Технический бюллетень

Регулятор уровня масла BC-OM1-BB-L «becool»

Регулятор уровня масла BC-OM1-BB-L с удлиненным адаптером для применения с компрессорами Dorin

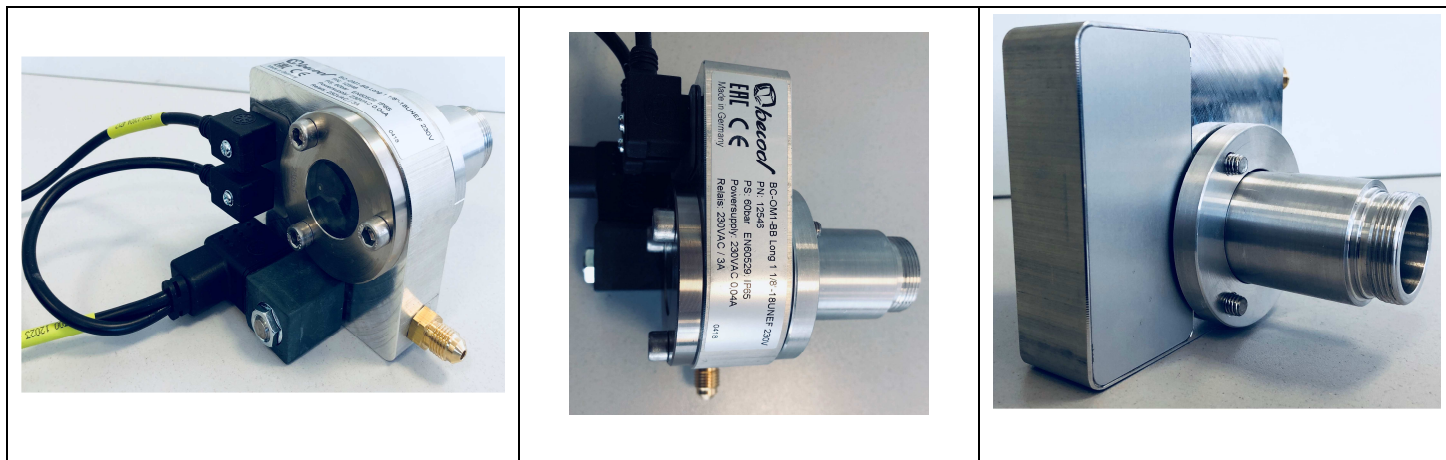
Адаптер, применяемый в регуляторах уровня масла, указанных в таблице имеет увеличенную на 20 мм длину, что позволяет монтировать его на обновленной линейке компрессоров компрессорах Dorin с том числе и для применения с CO2
